VYSVĚTLENÍ ZADÁVACÍ DOKUMENTACE Č. 11

Název veřejné zakázky:	Tělocvična ZŠ Drahotuše
Druh zadávacího řízení:	Otevřené řízení
Předmět veřejné zakázky:	Stavební práce
Režim veřejné zakázky:	Podlimitní
Zadavatel:	Město Hranice
Sídlo zadavatele:	Pernštejnské náměstí 1, 753 01 Hranice
IČO:	00301311
Osoba oprávněná jednat za zadavatele:	Jiří Kudláček, starosta

FOTO stávající pravé části zábradlí – vodítka pro repasi levé části zábradlí

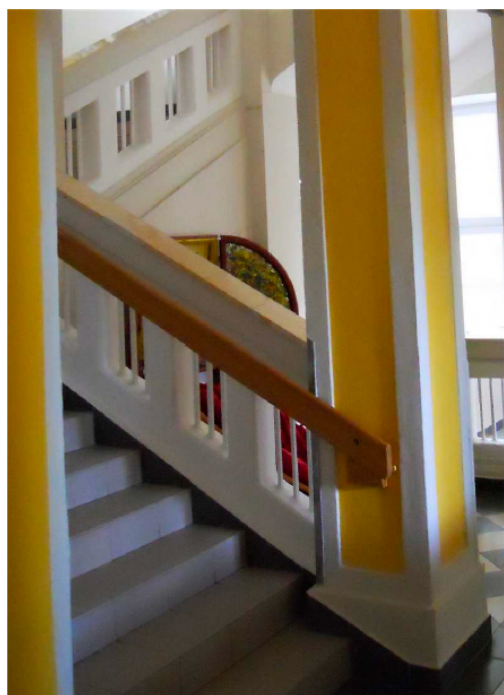
VV SO 01 Tělocvična - stavební část Žádáme o upřesnění položek: položka č. 106: Repase balustrů zábradlí a čištění stáv. kamenných madel - stáv. budova položka č. 107: Demolice schodiště v dílně školníka vč. likvidace sutí a to uvedení rozsahu, případně o poskytnutí fotodokumentace.

K položce č. 106 přikládáme zákres do fotografie, která byla společně s popisem a podrobnějším půdorysem haly vložena do TZ stavební části PD. Pro vysvětlení je nejprve přiložena fotografie protilehlého pravého zábradlí nástupního ramene schodiště, které bylo ušetřeno pozdějších zásahů a zůstalo původní. Bude soužit jako vodítka pro repasi řešeného zábradlí.

Repase balustrů zábradlí a madel:
Skleněné tvárnice dodatečně
nadezděné nad zábradlí i nástěnka
nad mezipodestou budou
odstraněny. Povrch mramorových
madel bude kamenicky očištěn,
uhlazen a ošetřen ochranným
voskem dtto pravá část zábradlí.
Budou obnoveny mezery mezi
trubkovými balustry a natřeny dtto
pravá část – viz foto.
